改善箇所説明図

原動機

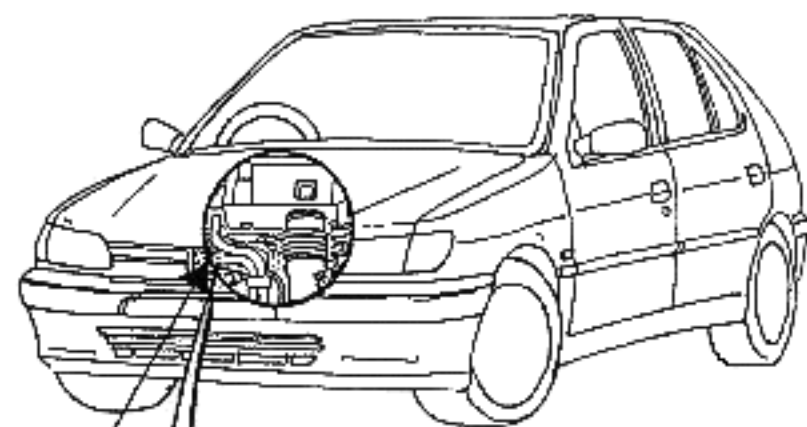
基準不適合発生箇所

オートテンショナが破損し原動機が停止するおそれがある。

全車両、オートテンショナを対策品と交換する。
